dotyczy postępowania o udzielenie zamówienia publicznego pn.: „Przebudowa układu komunikacyjnego w centrum Czerska”

WYJAŚNIENIE TREŚCI SWZ NR 14

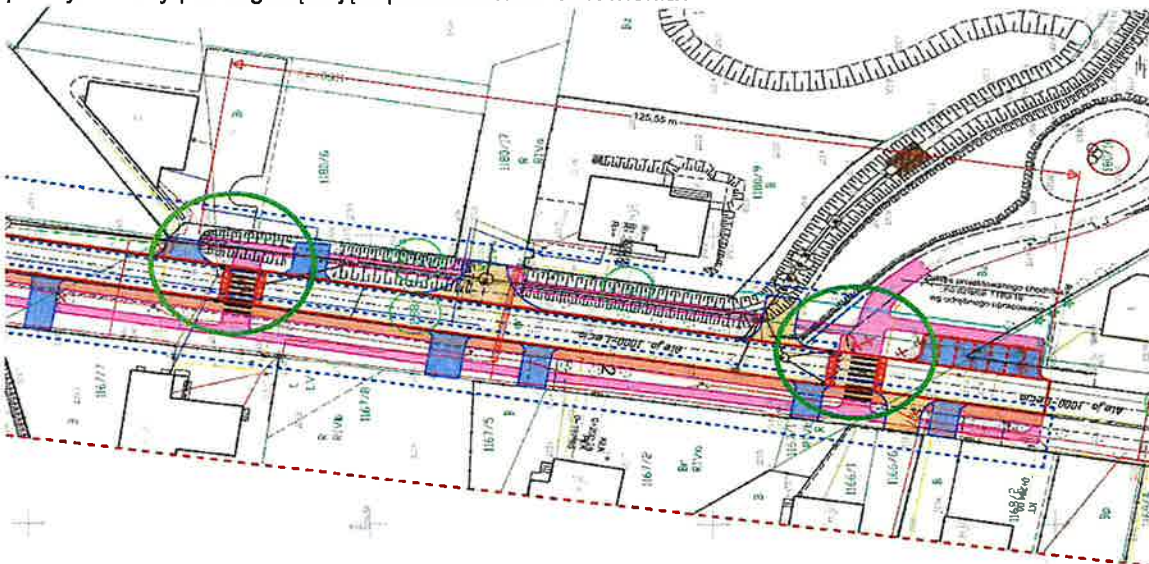
Czy przejścia dla pieszych w Al. 1000-lecia są objęte przedmiotem zamówienia? Czy należy wykończyć nad istniejącym przejściu dla pieszych do Parku Borowiackiego przejazd dla rowerów, aby połączyć istniejący ciąg pieszo-rowerowy w Parku Borowiackim? Z jakiego materiału wykonać przejścia dla pieszych? Czy parkingi są objęte przedmiotem zamówienia?

Przejście wskazane w pytaniu po lewej stronie należy wykonać jako wyniesione zgodnie z dokumentacją projektową. Przejście wskazane po stronie prawej istnieje, jednak należy je przebudować tj. poszerzyć o przejazd dla rowerów używając tego samego rodzaju kostki betonowej. Parkingi są poza zakresem zadania i nie są przedmiotem zamówienia.
